**Drucksachen-Nr:** V/2022/332-E02  
**Vorlageart:** Sitzungsvorlage  
**Status:** öffentlich  
**Erstellt durch:** Amt 66 - Tiefbau, Verkehrs- und Betriebsamt

### Radschnellweg RS4;

hier: Zustimmung zum Ergebnis des Linienfindungsverfahrens und zur Dokumentation über die Frühe Öffentlichkeitsbeteiligung

#### **7) Führung über Soers**

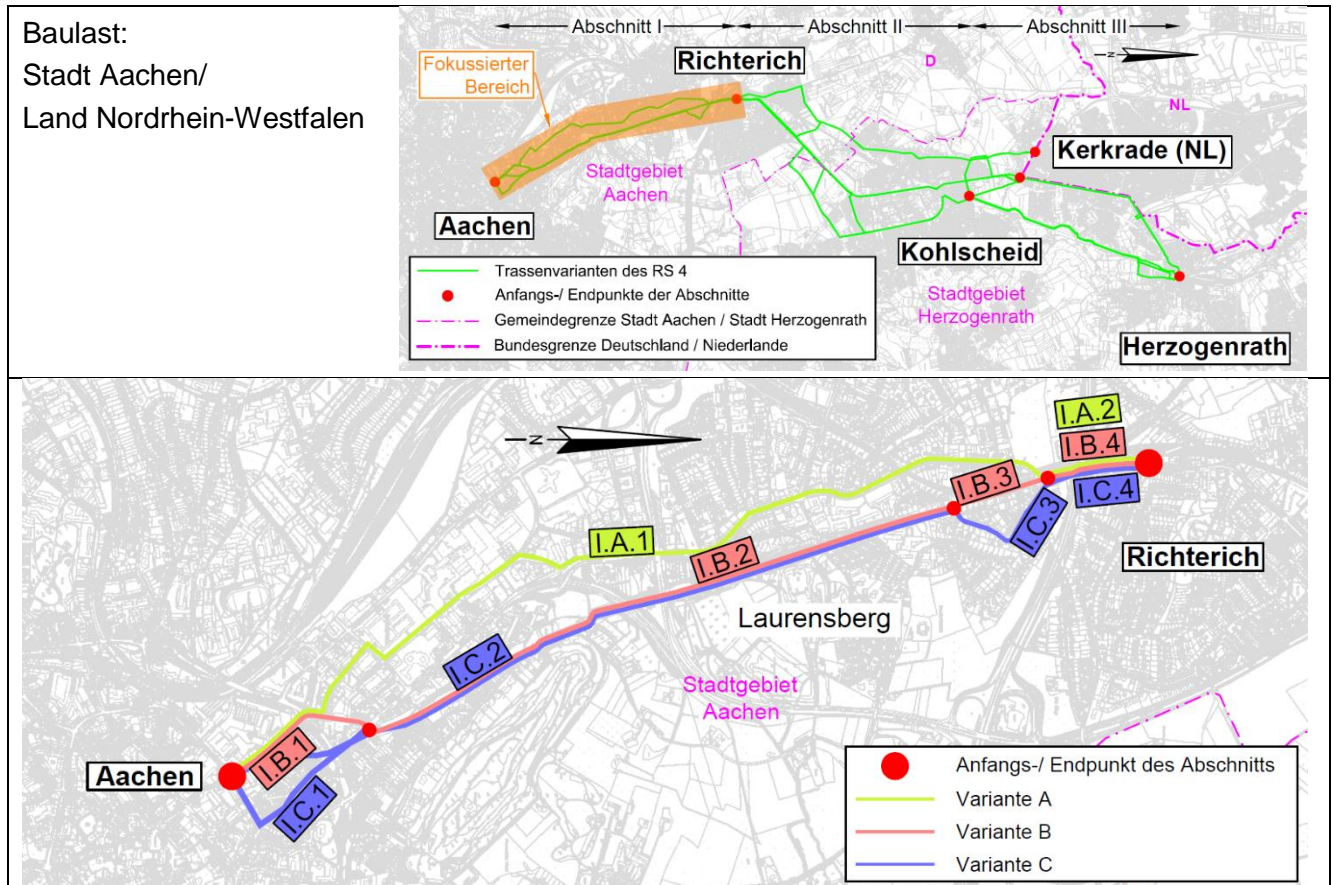
Eine Streckenführung über die Soers wäre deutlich weniger aufwendig (Tivoli, Luhrweg, Aachener Pfad und Dornkaulstraße)

Auf dem Weg durch die Soers würden weder Laurensberg noch Richterich angebunden. Es gibt zudem starke Steigungen, die nicht den Kriterien für Radschnellverbindungen entsprechen.

### **8) Gestaltung der Zugänge**

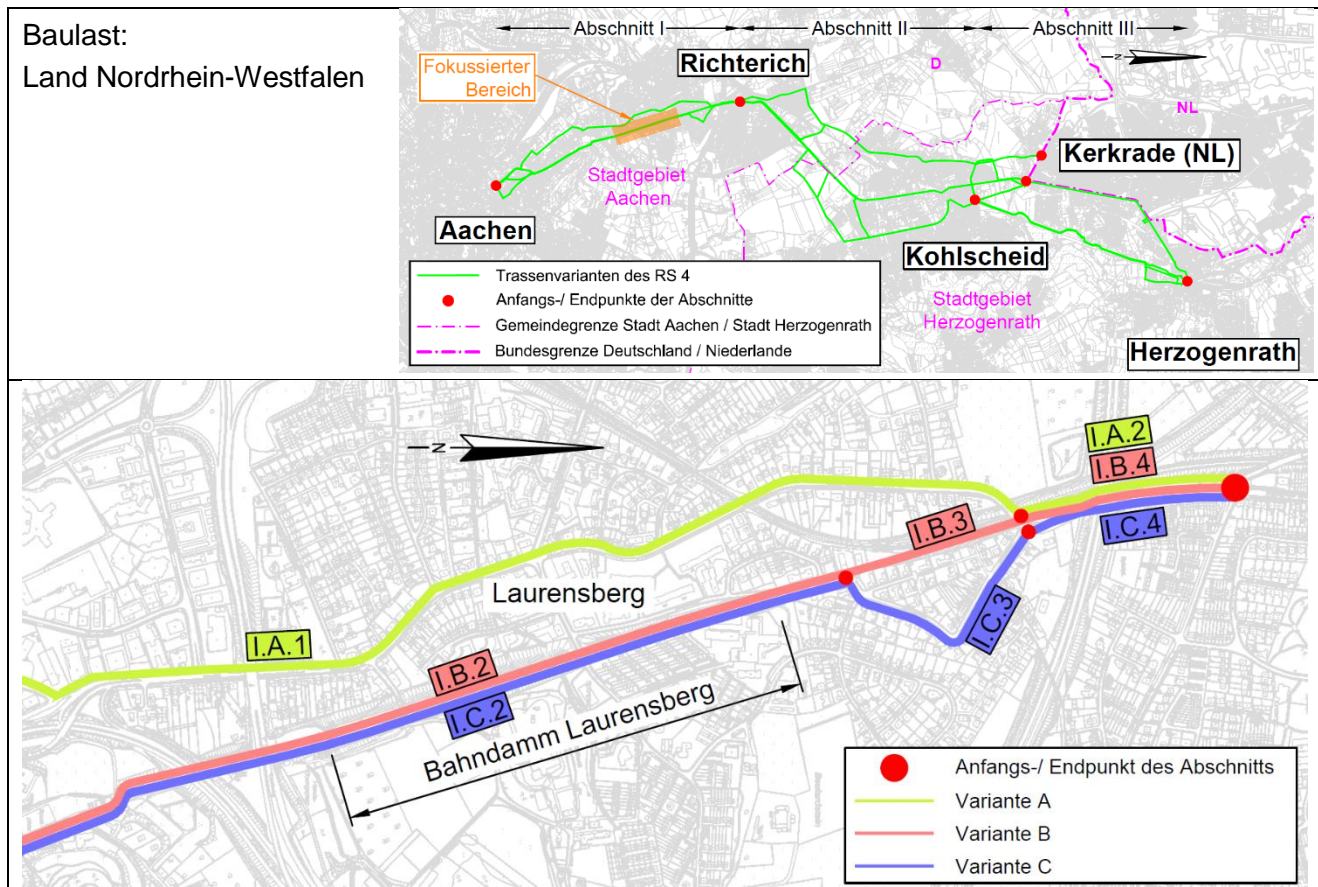
Zugang/ -fahrt zum RS4 an der Schlossparkstraße: gibt es hier bereits Details zu der Ausgestaltung?

In Richtung Richterich wird die vorhandene Straße Tittardsfeld als Rampe zum RS4 fungieren. Für die Fahrtrichtung AC-Innenstadt ist ein Ausbau des vorhandenen Fußwegs von der Schlossparkstraße auf den Bahndamm geplant. Die detailliertere Planung erfolgt ab der nächsten Planungsstufe nach Festlegung der Linie.

### **13) Anbindungen**

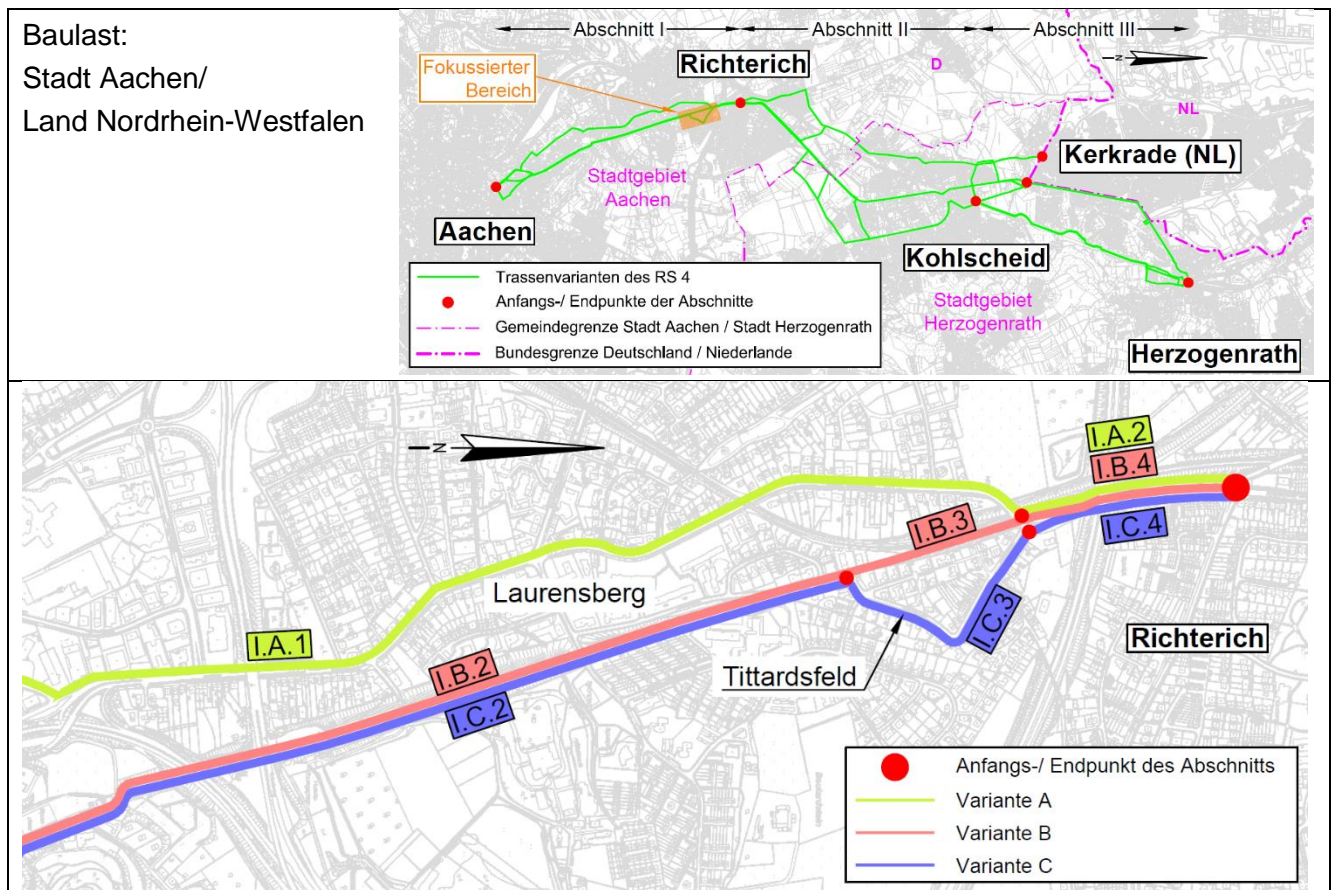
Wird es Anbindungen von der Schloss-Rahe-Straße und der Schlossparkstraße geben und wie sehen diese aus?

In Richtung Richterich wird die vorhandene Straße Tittardsfeld als Rampe zum RS4 fungieren. Für die Fahrtrichtung AC-Stadt ist ein Ausbau des vorhandenen Fußwegs von der Schlossparkstraße auf den Bahndamm geplant. Die detailliertere Planung erfolgt ab der nächsten Planungsstufe nach Festlegung der Linie.

**2) Gehweg Horbacher Straße**

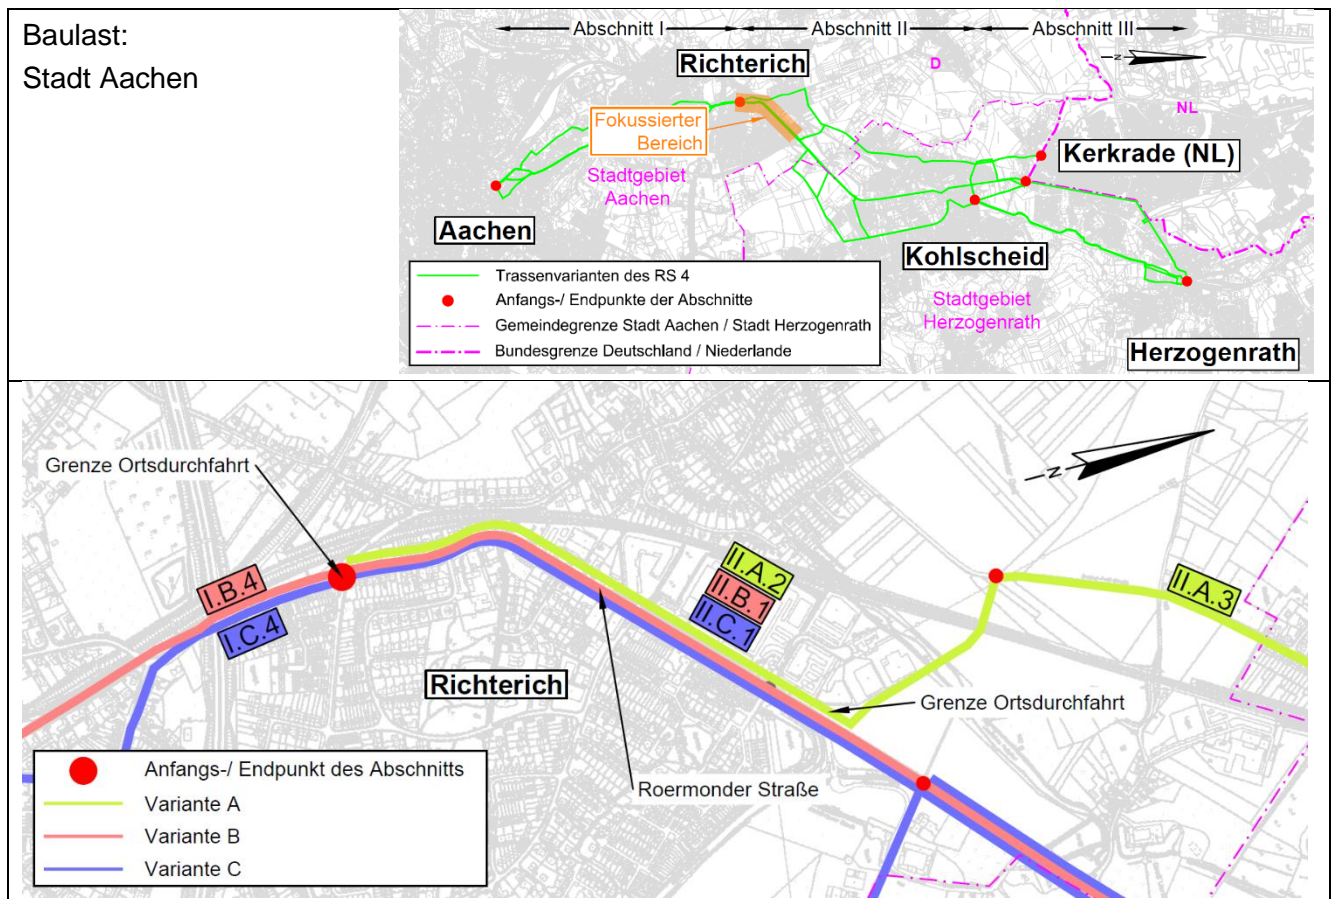
Kann der Gehweg entlang der Horbacher Straße über den Hander Weg aufgepflastert werden? Die derzeitige Vorplanung scheint dies nicht vorzusehen. Ggf. bietet sich im Rahmen des Ersatzbrückenbaus jedoch eine günstige Gelegenheit, diese Einmündung für den Fußverkehr aufzuwerten.

Im Rahmen der weiteren Planung wird geprüft, ob eine solche Gehwegüberfahrt an dieser Stelle möglich und sinnvoll ist. Wenn die Linie des RS4 nicht über die Horbacher Straße festgelegt wird, wird die Frage an die für die Radvorrangroute Richterich – Locht zuständige Planung weitergegeben.

## **2) Haus-Heyden-Straße**

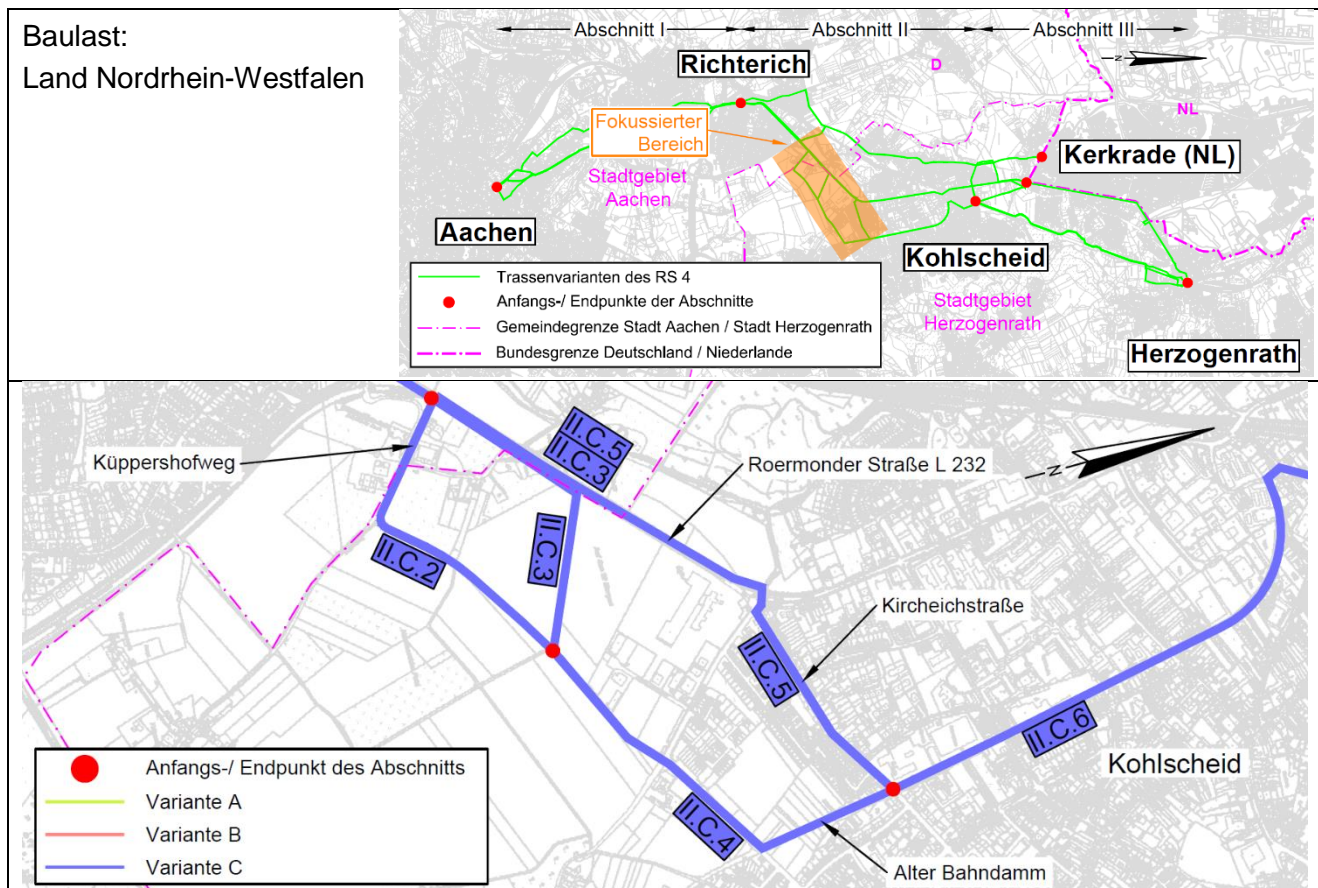
Die Haus-Heyden-Straße (Variante II.A) ist ein vielgenutzter Schul- und Spazierweg. Die gefahrlose Benutzung durch Schulkinder und zu Fuß Gehende soll berücksichtigt werden.

Bei der Planung werden die Belange aller Verkehrsteilnehmenden berücksichtigt. In den weiteren Planungs- und Umsetzungsstufen werden Sicherheitsaudits durchgeführt, um eine bestmögliche Verkehrssicherheit für alle zu gewährleisten.

## **2) Kreisverkehre Kaiserstr. + Weststraße**

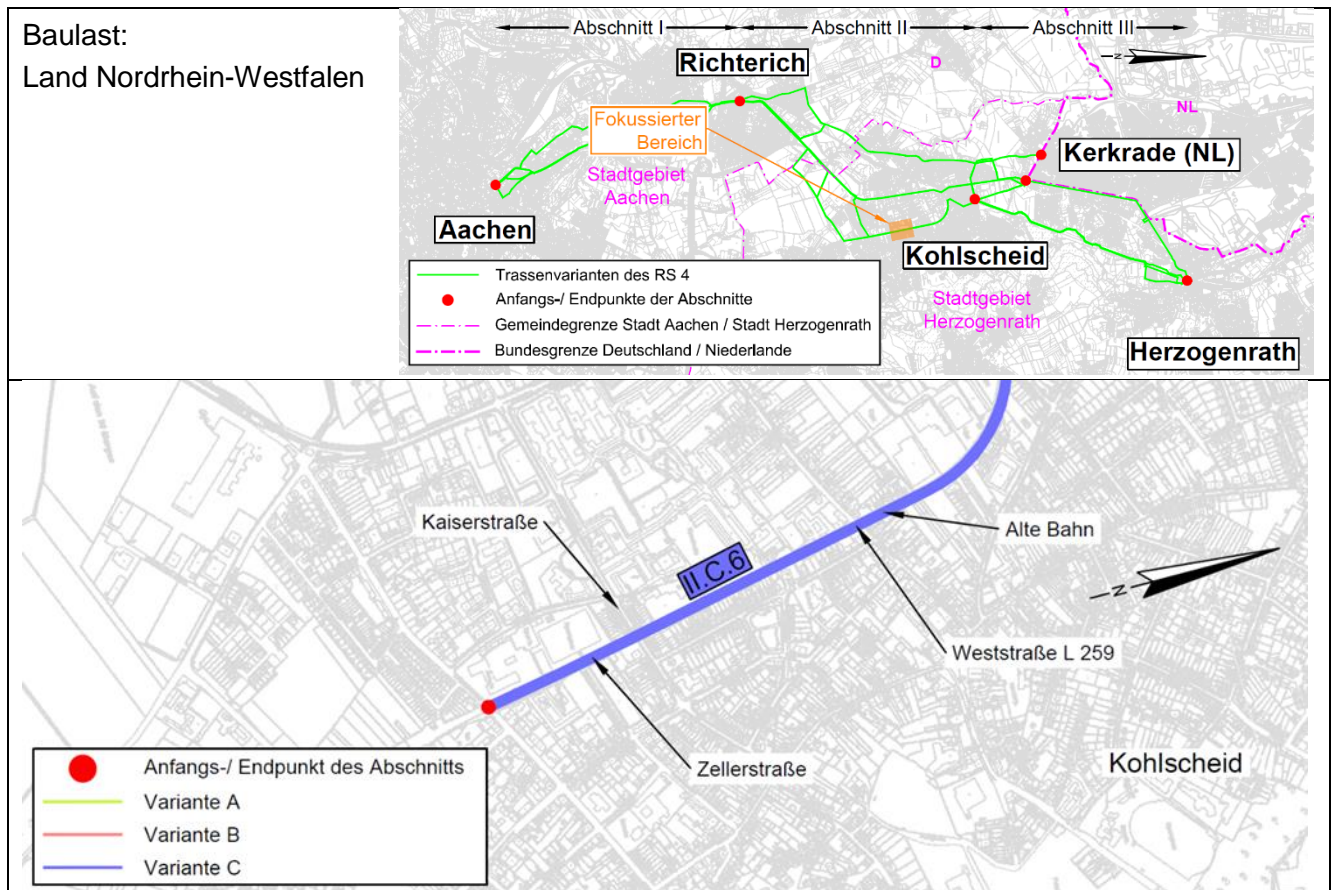
Radverkehrsführung soll nicht vor Kreisverkehr enden, sondern mit Markierung im Kreisverkehr weitergeführt werden.

Bei der Umsetzung der Maßnahmen werden die jeweils gültigen Regelwerke beachtet. Es wird darauf hingewiesen, dass Radverkehrsführungen auf der Fahrbahn (Radschutzstreifen oder Radfahrstreifen) aus Sicherheitsgründen für den Radverkehr niemals auf der Kreisfahrbahn geführt werden.

**7) Verkehrsverlagerungen von der Mühlenstraße auf andere Straßen**

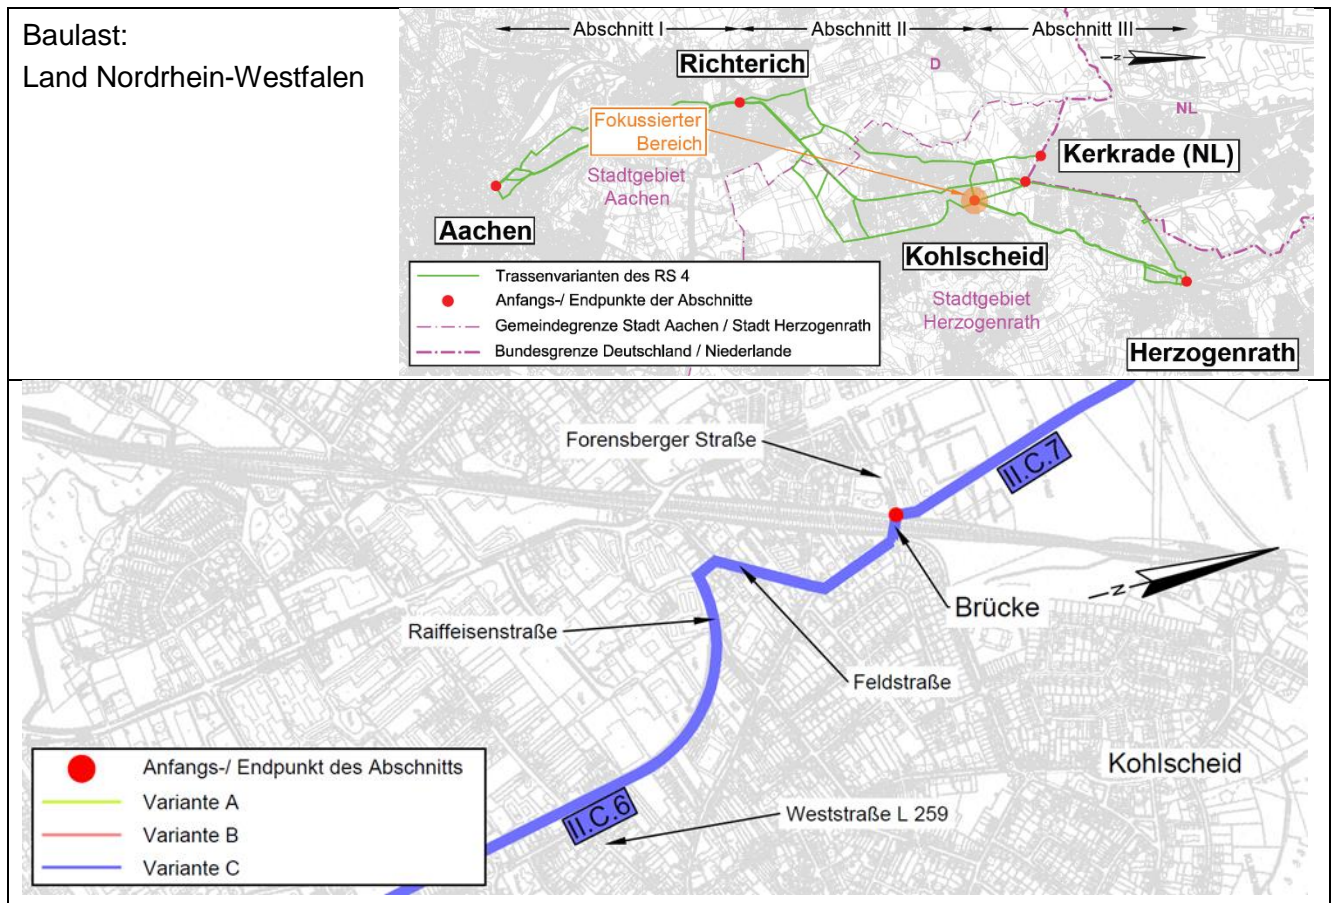
Durch die (teilweise) Sperrung / Verkehrsberuhigung der Mühlenstraße ist mit einem erhöhten Verkehrsaufkommen über die Nordstraße und die Forensberger Straße zu rechnen. Dort befindet sich die KiTa Abenteuerland. Welche Maßnahmen sind geplant, um die Verkehrssicherheit für die Kinder auch bei erhöhtem Verkehr weiterhin sicherzustellen?

Der RS4 soll in dem betreffenden Abschnitt der Mühlenstraße als Fahrradstraße geführt werden. Anlieger können diese in jedem Fall weiterhin mit Kraftfahrzeugen befahren. Ob dies auch für alle übrigen motorisierten Verkehrsteilnehmer gilt, ist noch nicht endgültig festgelegt und wird im weiteren Planungsverlauf ebenso wie weitere erforderliche Maßnahmen im umliegenden Straßennetz geprüft. In den weiteren Planungs- und Umsetzungsstufen werden Sicherheitsaudits durchgeführt, um eine bestmögliche Verkehrssicherheit für alle zu gewährleisten.

### 1) **Brücke der Forensberger Straße über die Bahnstrecke Aachen - Düsseldorf**

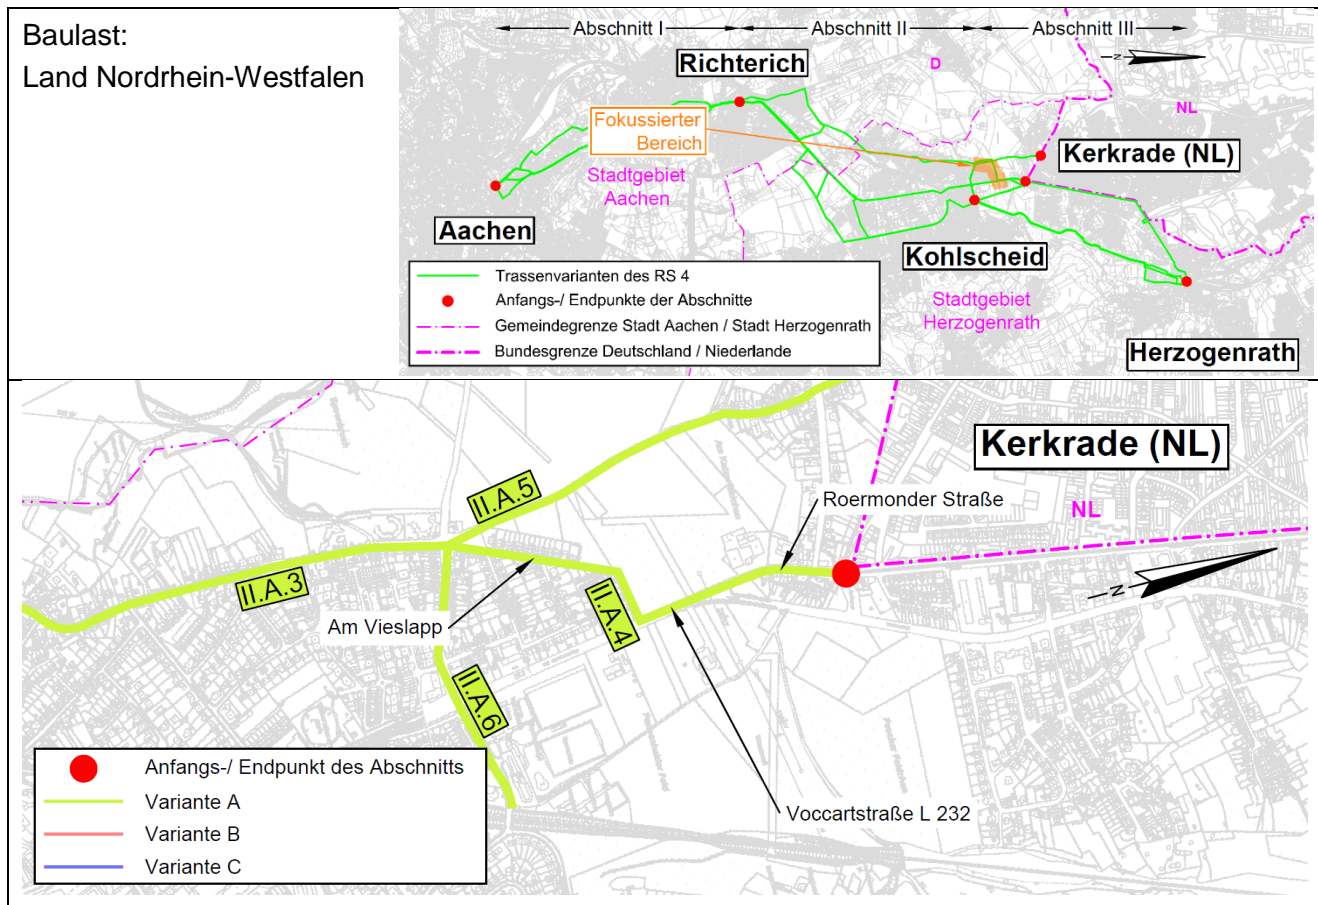
- Ist ein Umbau der Brücke geplant, da der Querschnitt eine gemeinsame Führung von Rad und Kfz nicht zulässt?
- Auf der Brücke wird ein Konflikt des RS4 mit dem Anwohnerverkehr über die Forensberger Straße nach Klinkheide gesehen.

Die Brücke Forensberger Straße wird aufgrund ihres baulichen Zustands in absehbarer Zeit, aber vorerst unabhängig vom RS4, neu gebaut werden müssen. In der Planung des Ersatzneubaus würden die Belange des RS4 nach dem jeweiligen Stand der Technik somit berücksichtigt werden können.
